Bomen Effect Analyse Nieuwbouw Bredero-Vondelstraat te Alkmaar

Projectnummer: PRPOA24-00272

Datum: 10 juni 2024

In deze BEA wordt gekeken naar twee verschillende bouwtekeningen. Namelijk de 'Bouwplaatsinrichting' en de 'Situatietekening' (zie bijlage). De bouwplaatsinrichting is voornamelijk een tijdelijke situatie en de inrichting op de situatietekening zal uiteindelijk de definitieve inrichting van het terrein worden.

Figuur 6: Indeling bouwterrein.

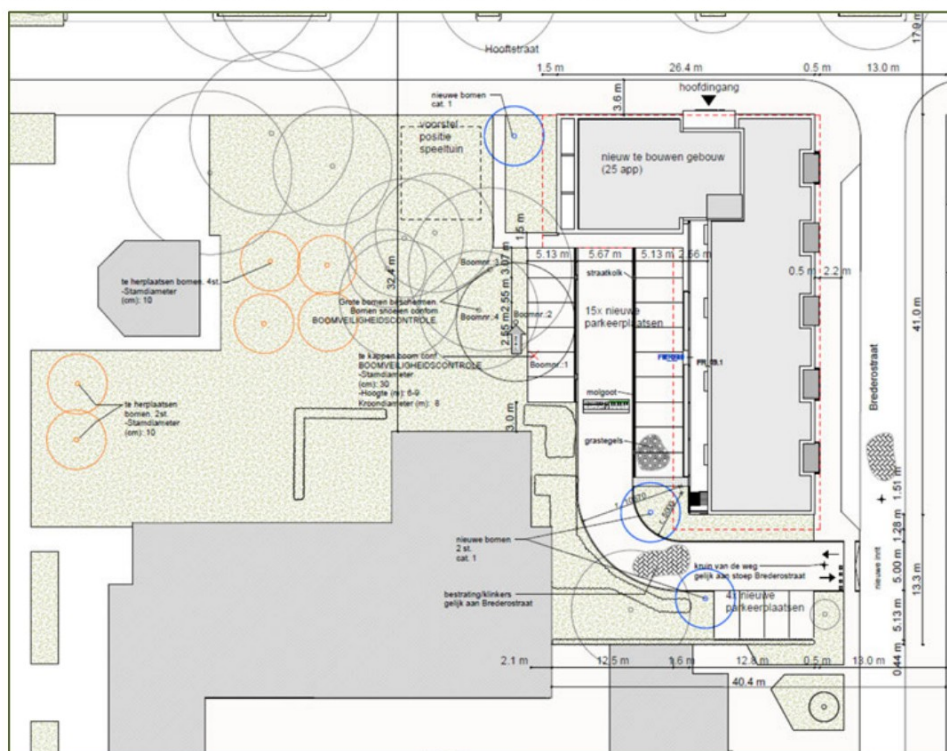
- Zoals het nu staat ingetekend zal boom 1 door de positionering van de torenkraan niet te handhaven zijn. Verder vallen bijna alle kronen binnen de draaicirkel van de giek (gieklengte 32 meter). Hierdoor is er een verhoogde kans op kroonschade.

- De aan- en afvoerroute vanaf de Vondelstraat laat zien dat boom 13 en 14 niet te handhaven zijn. Deze twee bomen zijn nog klein van formaat en dus makkelijk verplantbaar.

- De tijdelijke parkeerplaatsen achter de snackbar kunnen alleen gerealiseerd worden als de bomen 15 t/m 18 verwijderd worden. Deze vier bomen zijn qua leeftijd en formaat makkelijk verplantbaar. De slagingskans van het verplanten van boom 15 is echter zeer klein door een slechte conditie van de boom.

- Verder zal de draaicirkel van de auto's, om op deze parkeerplekken te komen en het parkeren zelf, de bomen 6 t/m 9 ondergronds beïnvloeden. De groeiplaats van deze bomen zal sterk verdichten wat op termijn wortelsterfte zal veroorzaken.

- Op het noordelijk deel van het bouwterrein zijn 5 containers (zaagloods en opslag) en een directieket gesitueerd. Boom 10 is bij deze opstelling niet te handhaven.

- Verder zal ondergronds de kans op verdichting toenemen door het gewicht van de containers en directieket, maar ook de kans op verstikking door afsluiting van de bodem.

- Verder staan er afvalcontainers (afvalstraat) binnen de kroonprojectie van boom 3 geprojecteerd. Dit levert een verhoogde kans op kroonschade, stamschade en verdichting van de bodem (wortelschade).

- Bij boom 11 en 12 zal een tijdelijk voetpad aangelegd worden om het naastgelegen woonhuis Vondelstraat 27E te kunnen bereiken. Hierdoor ontstaat er een verhoogde kans op wortelschade en stamschade bij de aanleg van het voetpad waarvoor ook de beplanting onder boom 12 verwijderd moet worden.

- De ondergrond van het bouwterrein zal hoogstwaarschijnlijk worden aangevuld met puinkorrel als versterking om er op te kunnen rijden. Wanneer dit op de groeiplaats van de bomen wordt aangebracht zal de kans op verdichting van de bodem en verstikking van de wortels groot zijn. Bij het verwijderen van deze puinkorrelaag bestaat er weer een kans op wortelschade en stamschade.

- Bij de realisatie van het appartementencomplex zal de nodige werkruimte noodzakelijk zijn voor het plaatsen van steigers e.d. In de analyse is uitgegaan van een steiger breedte van 2 meter. De verwachting is dat hierdoor een deel van het kroonvolume moet worden verwijderd van boom 3.

- De containers en bouwkeet dienen zo geplaatst te worden dat ze voor het grootste deel van de oppervlakte zweven boven de grond, door ze bijvoorbeeld op balken te plaatsen. Boom 10 kan alleen gehandhaafd worden als de containers opgeschoven worden of als er een container komt te vervallen. Wanneer na het nader technisch onderzoek van boom 10 blijkt dat ze niet te handhaven is, kan deze container wel blijven.

- Om het bouwterrein te kunnen betreden zal een laag puinkorrel noodzakelijk zijn. Deze laag puinkorrel dient binnen de kroonprojectie van de bomen op een krattensysteem gelegd te worden om afsluiting van de bodem te voorkomen. Dit krattensysteem zorgt voor een tweede maaiveld waardoor uitwisseling van zuurstof naar de wortels mogelijk blijft. Tevens zorgt dit krattensysteem voor een drukverdeling waardoor verdichting minder zal optreden.

- Leg het tijdelijke voetpad bij boom 11 en 12 verhoogt aan (bovenop huidige maaiveldhoogte) om wortelschade door graven te voorkomen.
- Uitnemen van de beplanting of gras, binnen de kroonprojectie, dient handmatig of met klein materieel (minigraver) te gebeuren. Indien een minigraver ingezet wordt dient handmatig voorgestoken te worden om te zorgen dat er geen wortels beschadigd raken;

Tekening
SI-01

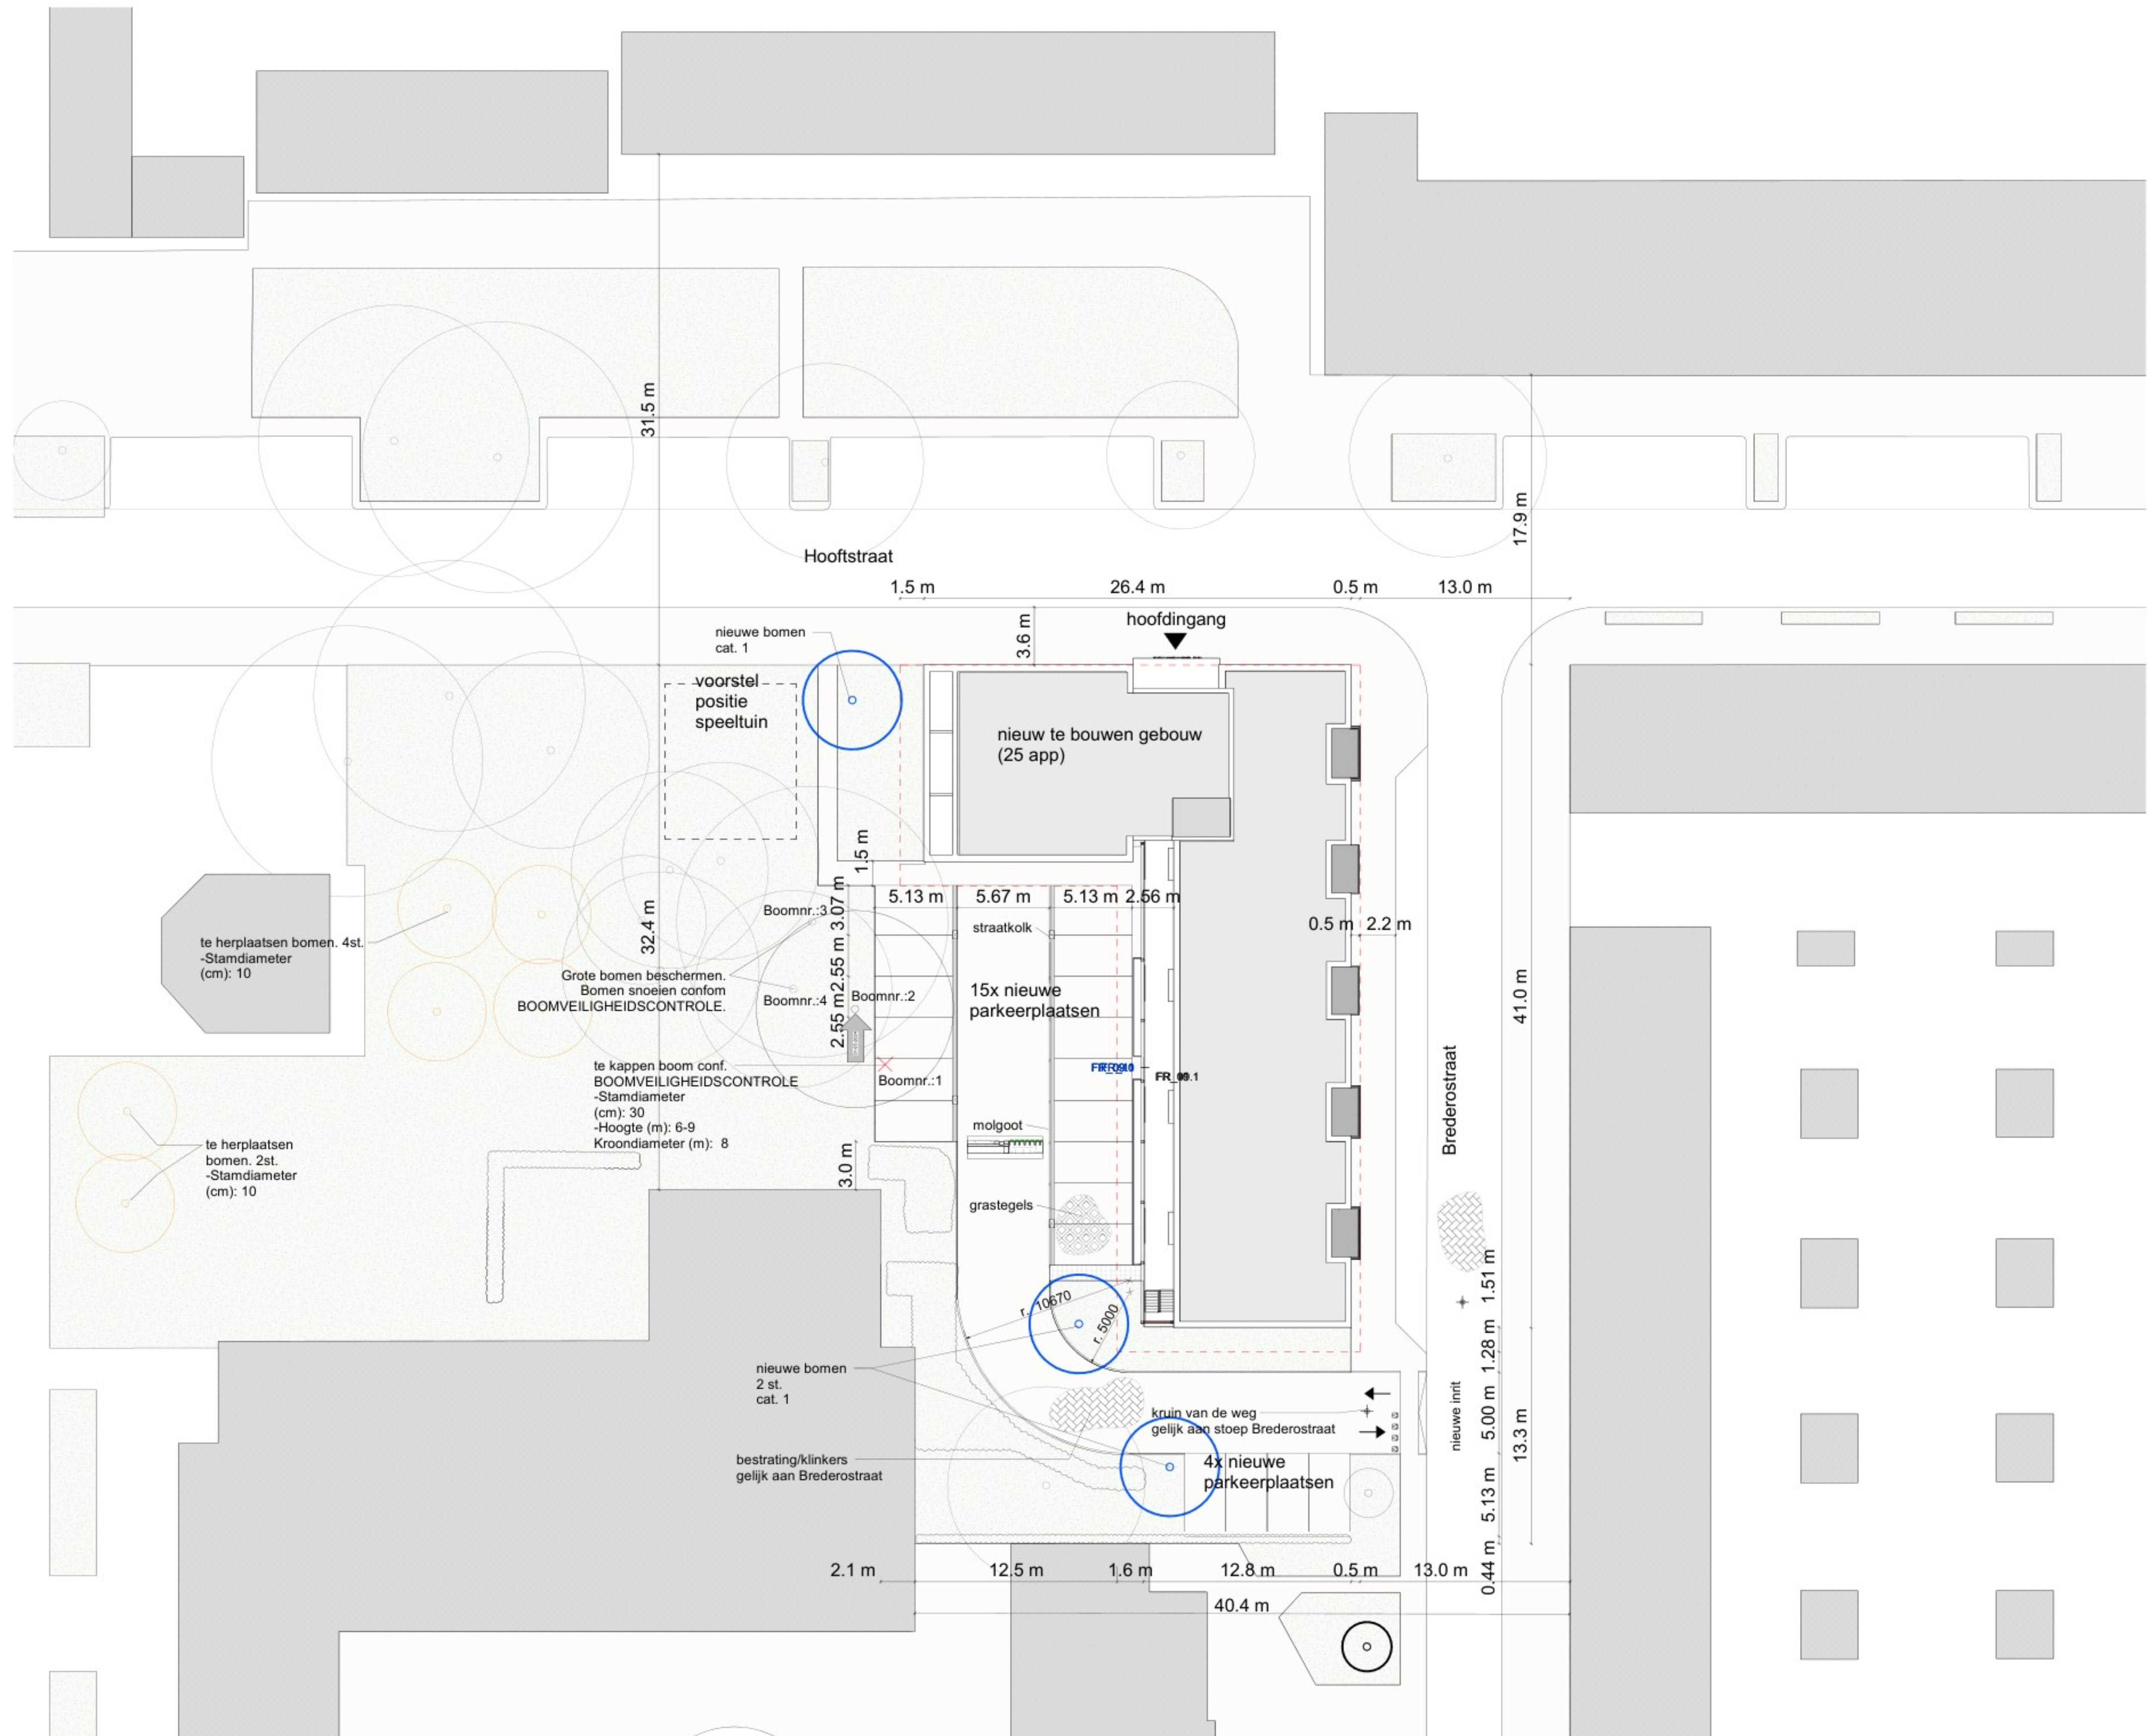
In de huidige situatie maken de bomen met hun wortels gebruik van het gazon. In de nieuwe situatie zal aan de oostzijde van boom 1, 2, 3 en 4 het gazon door verharding vervangen worden voor parkeerplaatsen. De parkeerplaatsen zijn dusdanig gepositioneerd dat boom 1 niet te handhaven is omdat deze midden in een parkeervak komt te staan.

Het appartementencomplex staat dusdanig ver van de bomen af dat er ondergronds geen grote wortelschade te verwachten is.
